# 福島第一原子力発電所における 地すべりの可能性の検討状況について

2022年12月7日  
東京電力ホールディングス株式会社

# 1.事前の面談における指摘事項

### 1-6. 台風19号による福島第一原子力発電所構内の斜面被災箇所

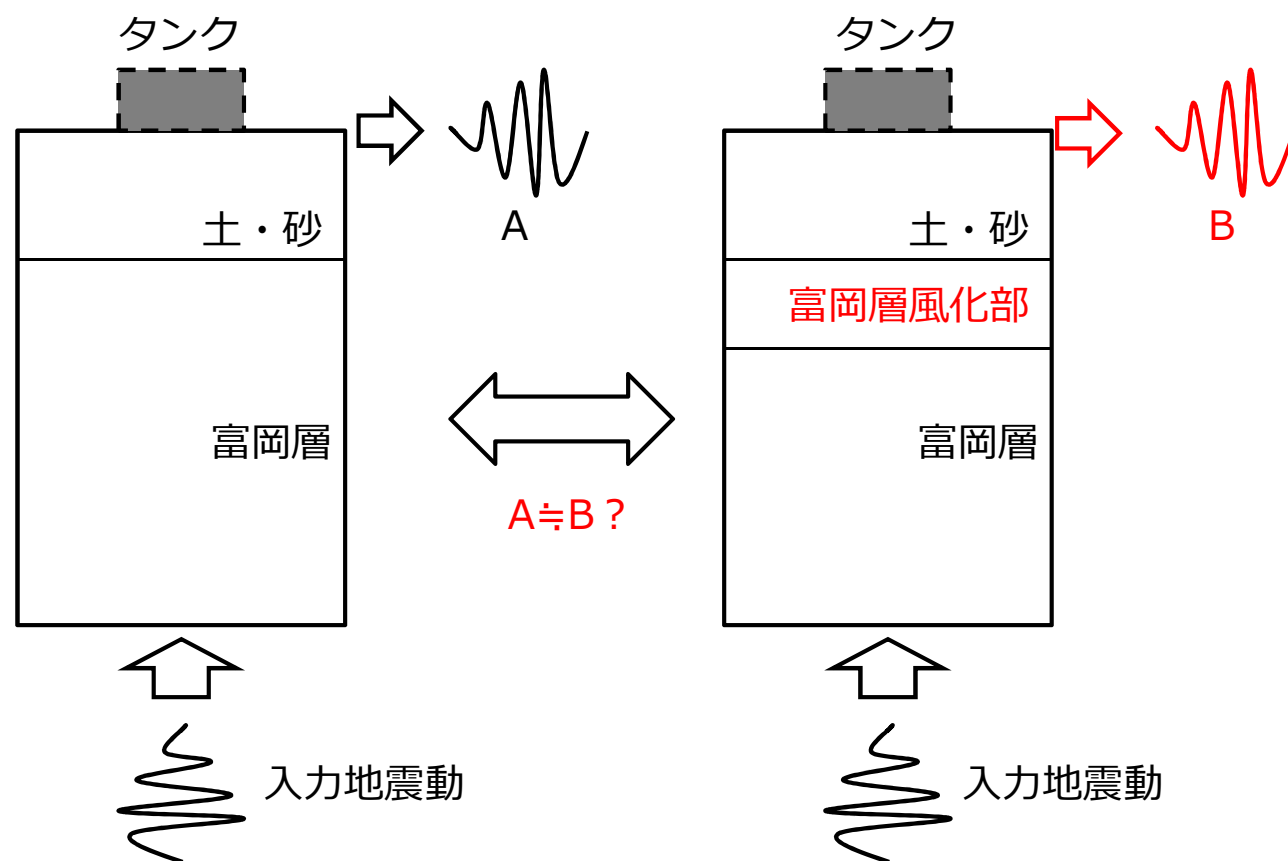
- 東北地方太平洋沖地震においては、盛土箇所において斜面崩落が発生したものの、**切土箇所（原地山）においては、斜面崩落は生じていない**。発電所敷地内においては、この規模の地震動では**地すべりは発生しない**ことを示唆している。
- 台風等の豪雨時には小規模な斜面崩落が発生しているものの、**大規模な斜面崩落は生じていない**。

- 2019年度の豪雨（台風19号：241mm/日）において、抽出した12か所の斜面において、大規模な斜面崩壊は発生していない。
- ✓ 但し、敷地内の法面9箇所において崩れを確認したが、いずれも小規模であり、表層の雨水が排水しきれず、流れが集中し、洗掘などから派生した崩壊がほとんどと想定される。
- ✓ 応急処置を実施するとともに、復旧工事を実施中。

地盤の地震時応答への影響検討のイメージ

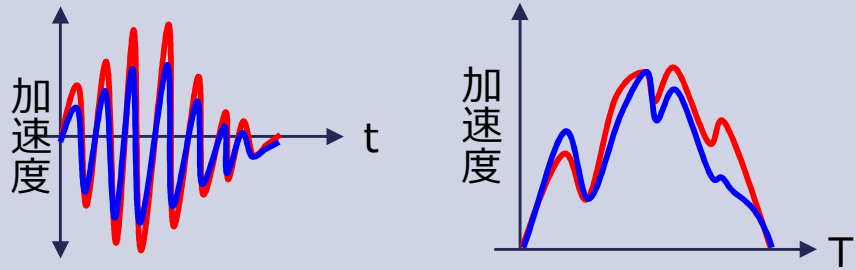
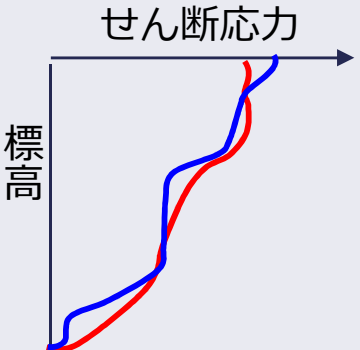
- ① 風化部が介在し、地質区分、N値が既知のDエリアを例に検討を行う。
- ② 富岡層T<sub>3</sub>部層の砂岩あるいは泥岩を一括とした**地質区分 (A)**と段丘堆積物直下の**風化部を考慮した地質区分 (B)**の両方で地盤の地震応答解析(1次元)を行う。
- ③ AとBの結果を**比較し、風化部の有無による地盤の地震時応答への影響を検討**する。
- ④  $A \doteq B$ の場合は影響なし、 $A \neq B$ の場合は影響があると判断する。

B-2孔ボーリング柱状図

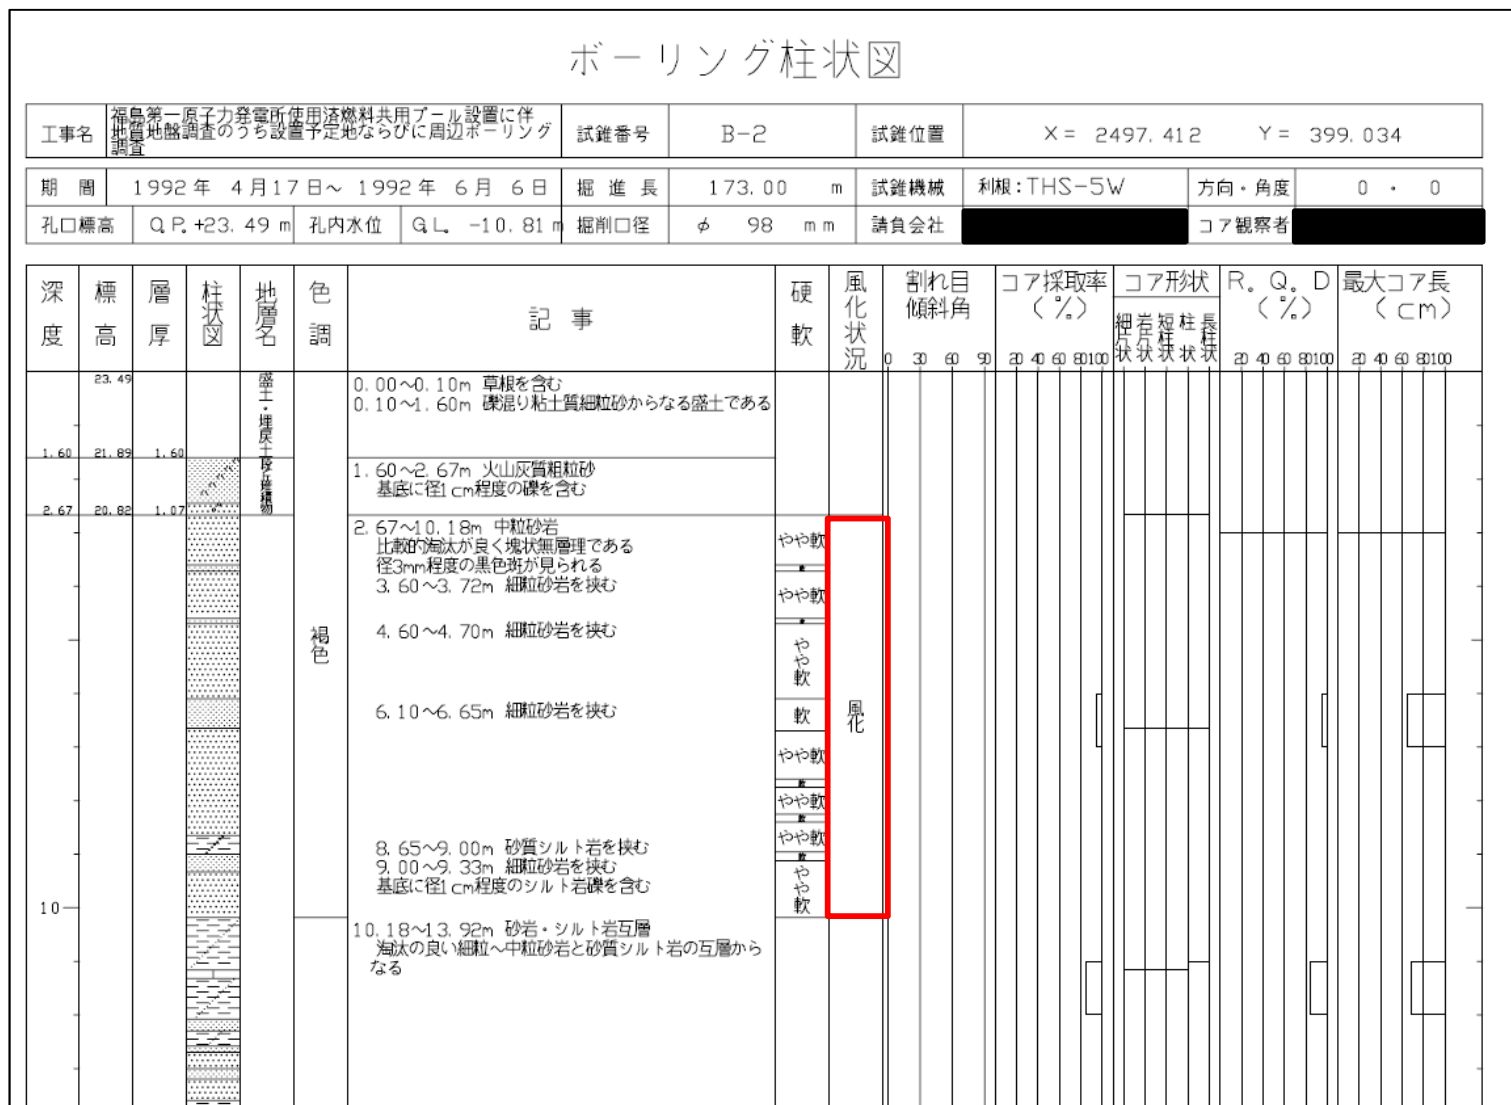
- 下図は、「2.1」において、風化部の分布状況の検討に使用したボーリング調査結果の一例（B-2孔）。
- 深度2.67m~10.18m（厚さ7.51m）の風化状況が「風化」の層を、今回は「段丘堆積物直下の風化部」とした。
